## ODPOWIEDZI NA PYTANIA I ZMIANA

*dotyczy:* postępowania nr 75/21/PU o udzielenie zamówienia w trybie zamówienia przedkomercyjnego (PCP) w ramach Przedsięwzięcia: „Magazynowanie energii elektrycznej”.

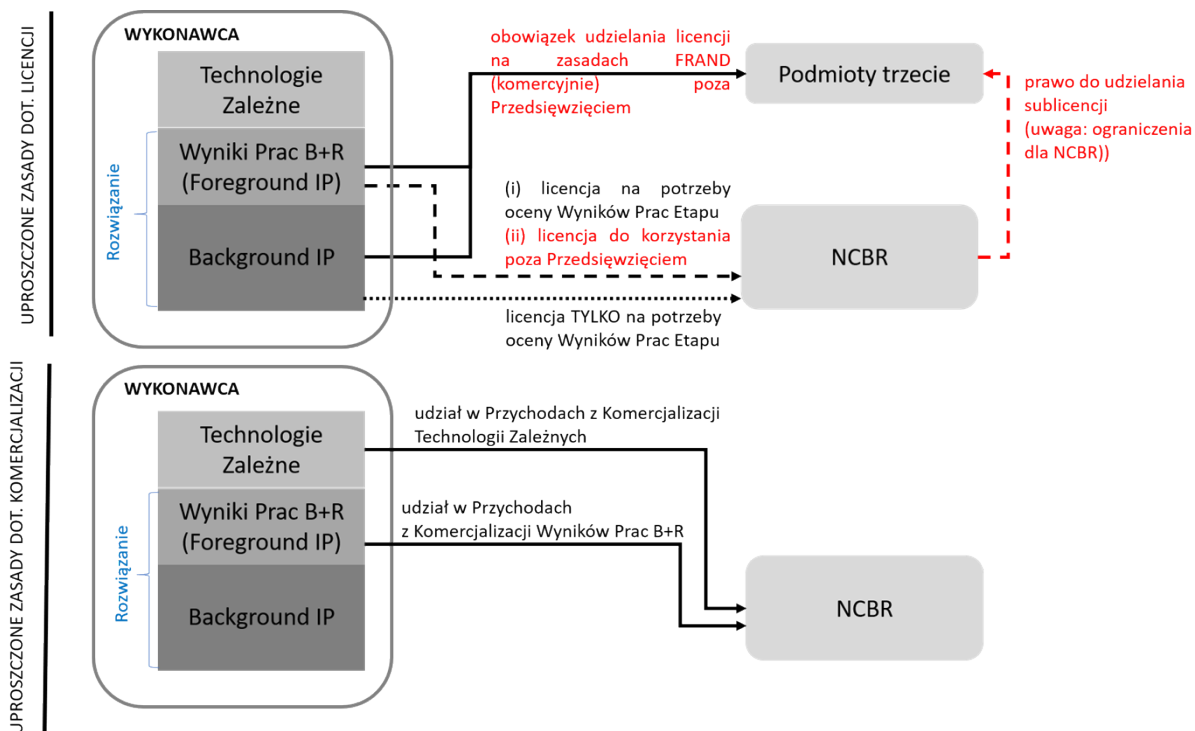
**Pytanie nr 91:**

*Zamawiający informuje, że zgodnie z Załącznikiem nr 7 do Regulaminu:*

*„§59. Rozwiązanie albo Technologia – oznacza tworzoną przez Uczestnika Przedsięwzięcia technologię w zakresie magazynowania energii, odpowiednią dla danego Strumienia, tj. Technologię Ogniw albo System Magazynowania Energii;*

Rozwiązanie to odpowiedź na zadany przez NCBR problem badawczy, na którą składają się Background IP (wiedza i przedmioty praw IP posiadane przez Wykonawcę) oraz Wyniki Prac B+R, czyli efekty prac badawczo-rozwojowych realizowanych w ramach Umowy z NCBR. Ilustruje to schemat 1 włączony do Regulaminu (rozwiązanie zaznaczono niebieską klamrą):
